「本試験によく出る！第4類消防設備士問題集」（改訂第7版） お詫びと訂正
 本書の掲載内容に下記の誤りがございました。ここに訂正させていただきますとともに深くお詫び申し上げます。

⑤ 自動火災報知設備

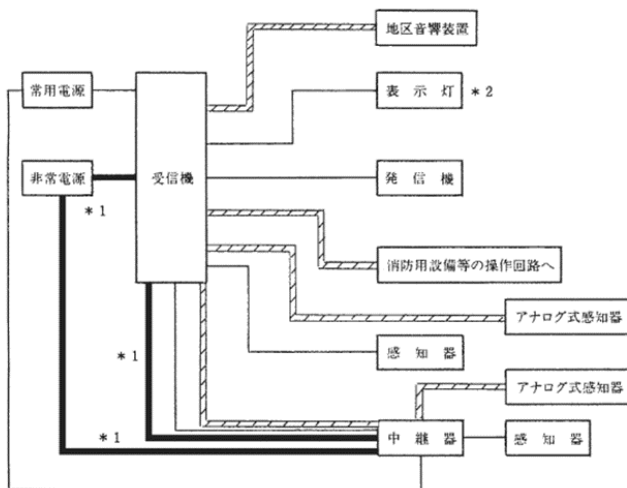
P.306【問題 4】の解答、P.336、問題 4 の H について:下図、平成 14 年 9 月 30 日、消防予第 282 号の耐火、耐熱配線の図より、H は*1 の部分になり、受信機に予備電源が内蔵してあれば受信機～非常電源の間は一般配線でよいという解釈の元に、解答を一般配線に訂正させていただきます。

- 注 *1 中継器の非常電源回路（受信機又は中継器が予備電源を内蔵している場合は一般配線でよい。）
- *2 発信機を他の消防用設備等の起動装置と兼用する場合、発信機上部表示灯の回路は、非常電源付の耐熱配線とすること。
